1. Preis

Tarnzahl 1001

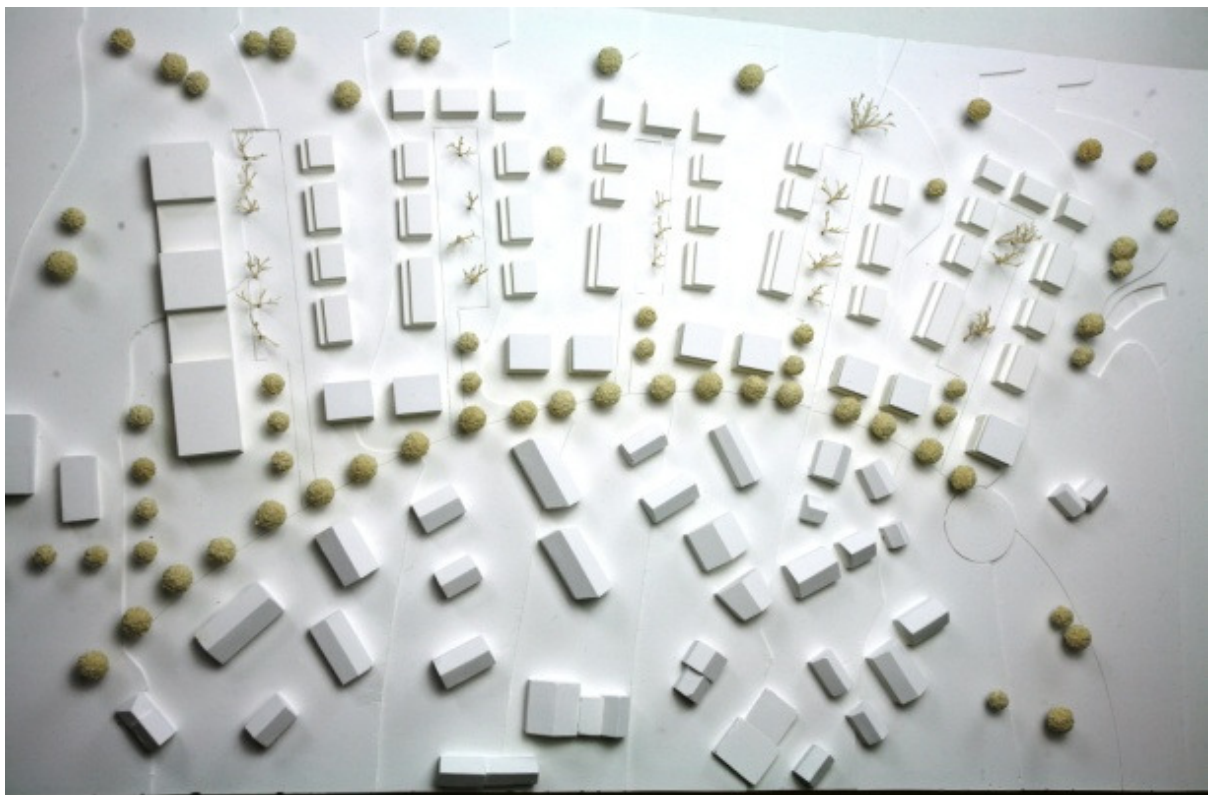
Vier Wohnhöfe bilden das Grundgerüst des Entwurfs. Mit diesem zunächst simpel erscheinenden Entwurfsansatz gelingt es, einerseits die Bebauung mit dem Freiraum zu verzahnen, andererseits klar definierte Höfe mit eindeutiger Identität zu kreieren. Mit wenigen klaren Setzungen entsteht so ein flexibles städtebauliches Grundgerüst, welches keine Grundstücke zweiter Wahl entstehen lässt. Nicht nur die Bepflanzung, sondern auch die Bebauung kann hofweise spezifisch ausgebildet werden. Es ist gut vorstellbar, dass die Höfe als „Shared space“ zu Spiel und Aufenthalt einladen.

Die weitestgehend nach Süden orientierte Bebauung erlaubt, auf vielfältige Weise Sonnenenergie zu nutzen. Das Rigolensystem zur Regenwasseraufbereitung erscheint schlüssig.

Die Verfasser schlagen vor, dass Baufeld für das Hotel nach Süden zu verschieben. Da sich so die Möglichkeit ergibt, dass Hotel als große Anlage zu bauen, als mittelgroßes Hotel bei einseitiger Hofbebauung zu realisieren oder zugunsten eines fünften Wohnhofes ganz auf eine derartige Nutzung zu verzichten, ist dies eine interessante Option.

Längs der Dr. Gremmelsbacher Straße formulieren paarweise angeordnete Mehrfamilienhäuser eine straßenbegleitende Bebauung, die den vorhandenen Baumbestand weitestgehend schont. Es sollte geprüft werden, ob die Mehrfamilienhäuser nicht geschickter dem gekrümmten Verlauf der Straße folgen und den Straßenraum somit klarer definieren. Die Zwischenräume zwischen den Zwillingshäusern erlauben über die Muldenrigolen hinweg gute Ausblicke in den Freiraum. Kritisch ist hier lediglich anzumerken, dass versetzt angeordnete Ein- und Ausfahrten in die Höfe, die vorhanden Straßen und in die Tiefgaragen unklare Verkehrsverhältnisse schaffen. Ein Fußwegesystem verbindet die Höfe schlüssig im Westen. Zur Landesstraße wird genügend Abstand gewahrt um den Lärmschutz als harmlosen Wall auszubilden. Der ebenerdig vorgeschlagene Fußweg über die Landesstrasse wird kritisch gesehen.

Zur architektonischen Ausformung werden wenig Aussagen getroffen. Ob das ganze Baugebiet mit Flachdächern ausgeführt werden sollte, wird kritisch hinterfragt.

Insgesamt ein sehr schlüssiges Konzept für die gestellte Aufgabe.
